PRÉFET DE LA MARNE

Téléphone : 03.26.77.33.50 – Fax : 03.26.97.81.30
Objet : installations classées pour la protection de l'environnement
demande d'enregistrement de la SCI du Mistigri à Bétheny
PJ : projet d'arrêté préfectoral d'enregistrement

RAPPORT DE L'INSPECTION DES INSTALLATIONS CLASSÉES AVEC PRÉSENTATION AU CONSEIL DÉPARTEMENTAL DE L'ENVIRONNEMENT ET DES RISQUES SANITAIRES ET TECHNOLOGIQUES

Annexe 3 : modélisations des flux thermiques

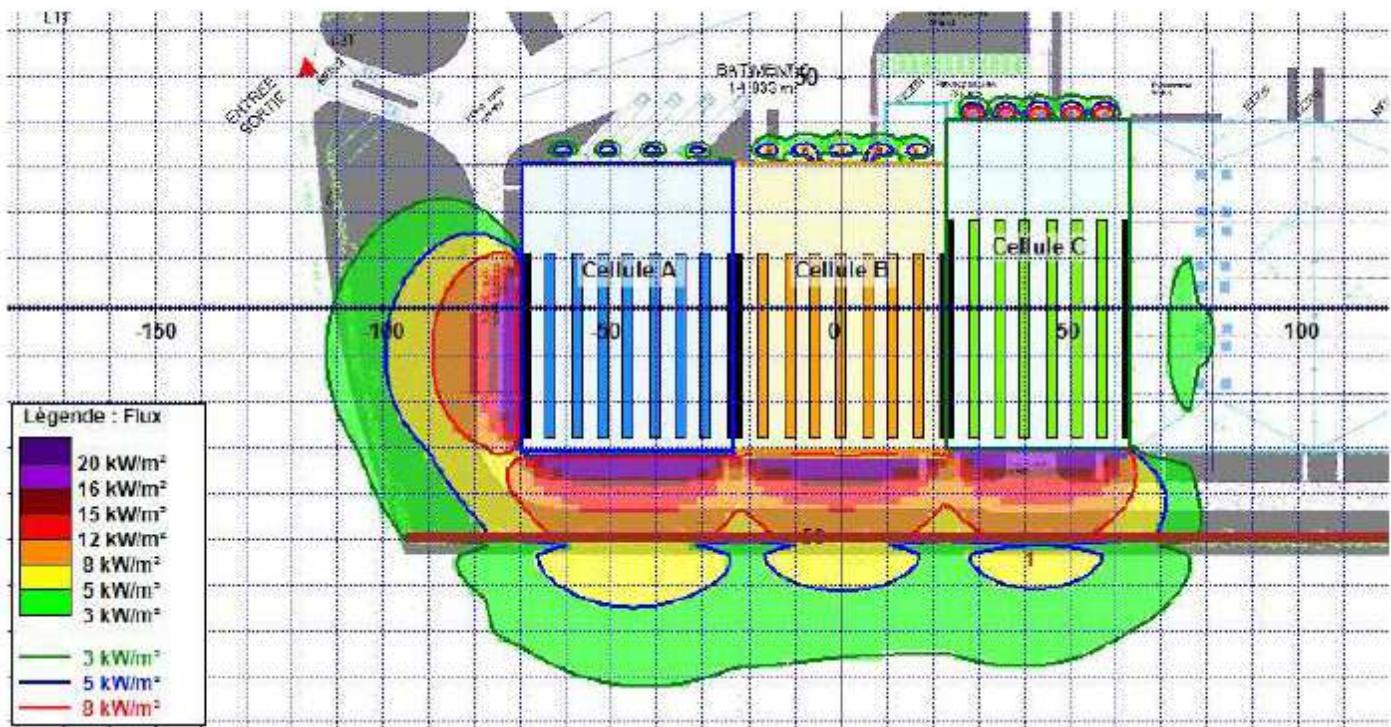
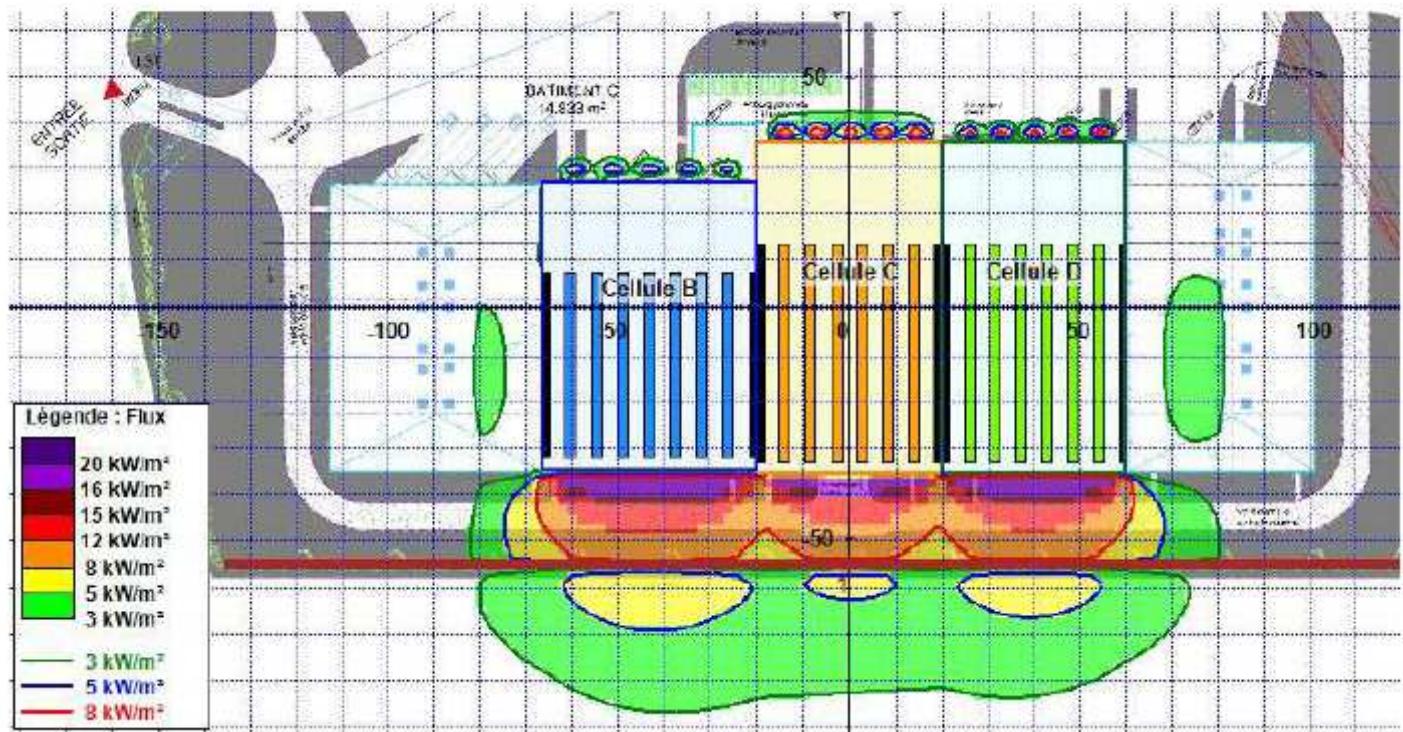
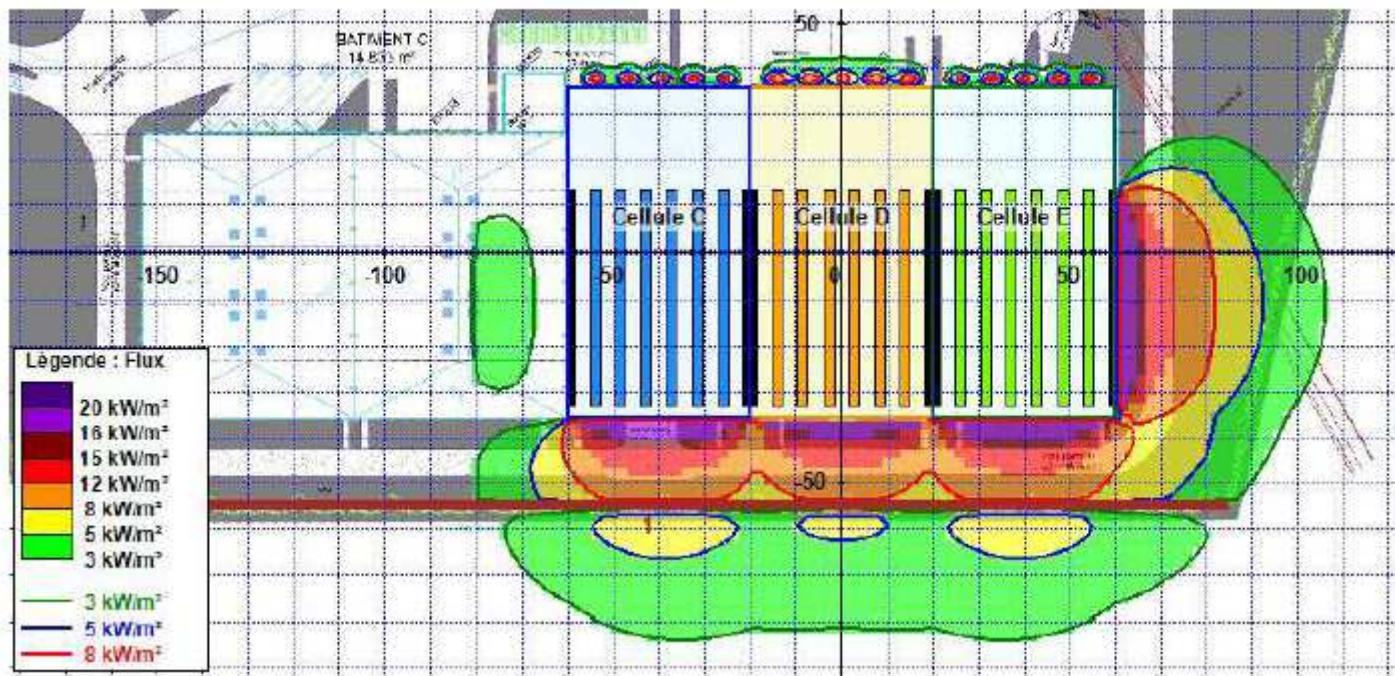
Afin de justifier de son respect des distances d'éloignement entre les cellules et les limites de propriété, l'exploitant a réalisé une étude de modélisation de ses flux thermiques selon la méthode Flumilog, conformément à la réglementation. Les résultats sont présentés en annexe 3 du rapport. L'exploitant respecte l'arrêté ministériel du 11 avril 2017 relatif aux entrepôts. En effet, les parois extérieures de l'entrepôt sont suffisamment éloignées :

Ce respect est assuré grâce à la création d'un merlon de 2,5 m de hauteur en bordure sud du site, comme illustré (trait rouge) sur les cartographies en annexe 3. L'inspection des installations classées propose de faire figurer dans l'arrêté préfectoral d'enregistrement une prescription concernant le merlon. À noter également que les flux thermiques susceptibles de générer des effets dominos ne touchent pas les deux autres bâtiments en projet et il n'y a donc pas de risque de propagation de l'incendie d'une cellule vers ces deux bâtiments.

Aussi, le site est concerné par un stockage de 5 000 m³ de plastique (rubrique 2662). Les premières modélisations sous Flumilog du site montraient qu'une hypothèse de cellule, majorante, comportant uniquement du plastique entraînerait des flux thermiques supérieurs à 5 kW/m² en dehors du site, ce qui est contraire à la réglementation. L'exploitant estime que les palettes de plastique ne représenteront au maximum que 3500 palettes sur les 15 000 palettes du stockage soit moins de 25 % des produits stockés. Une modélisation en palette 1510 et non pas 2662 est acceptable sous réserve que les palettes de plastique soient réparties dans toutes les cellules. Afin d'éviter que toutes les palettes de plastique soient dans la même cellule l'exploitant s'est engagé à mettre en place des consignes de stockage à cet effet, présentées en annexe 4.

L'inspection des installations classées propose de faire figurer dans l'arrêté préfectoral d'enregistrement une prescription concernant ces consignes de stockage. L'inspection propose également de faire figurer en annexe de l'arrêté les modélisations des flux thermiques présentées en annexe 3.
